Uttale til dispensasjon frå arealplan med tanke på avkøyrsl og dispensasjon frå byggegrense til fylkesveg - fv. 5130 - gnr 48 bnr 1 - Utskot - Samnanger kommune

Vi viser til oversending frå Samnanger kommune 04.06.2021 i forhold til dispensasjon frå kommunen sin arealplan, byggegrense til sjø, dispensasjon frå byggegrense og ny avkøyrsl til fylkesveg.

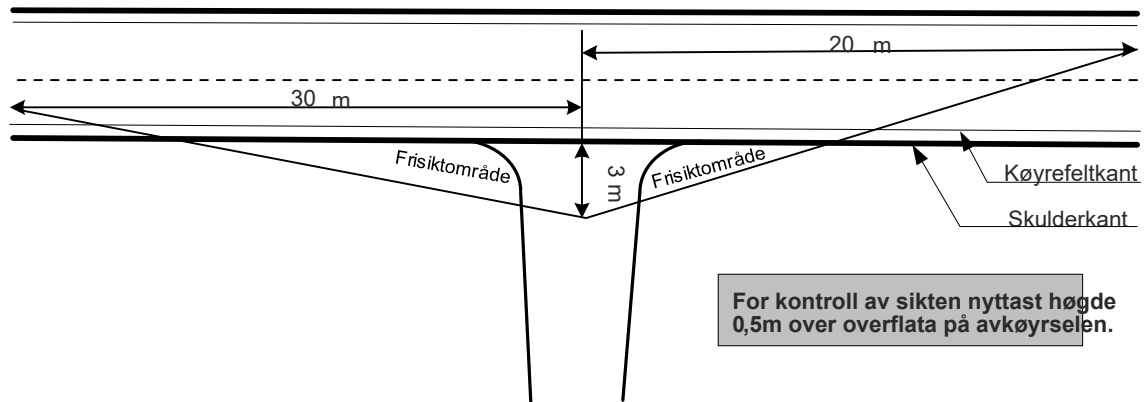
Minstekrav til sikt i avkøyrse vil vere 4 x 20 meter (jf. Håndbok V121 Geometrisk utforming av veg- og gatekryss tabell 3.7 og 3.8), sjå figur under.

20 meter er då den direkte sikta i luftlinje fram til hinder på 0,5 meter. Grunna bratt sving vil lengda på sjølve vegen vere ein del høgare enn dette. Sikten til venstre mot kaien er god, frisiktområde her settast til 30 meter.

Sikten til venstre mot kaien er god.
I svingen må utkøyrsele som eit minimum kome bak (i retning mot kaien) punktet målebandet på biletet viser.

Det er også viktig at det er eigen parkeringsplass og snuplass på tomten. Dette for å unngå rygging, parkering eller anna manøvrering inne på fylkesvegen. Og det må ikkje vera sikthindringar i siktsona ved utkøyrsele frå tomten.

For å unngå at det kjem to avkøyrsele parallelt på kvarandre og for å unngå at avkøyrsele kjem ut i ein krapp sving må avkøyrsele flyttast så langt mot kaien som det let seg gjere.
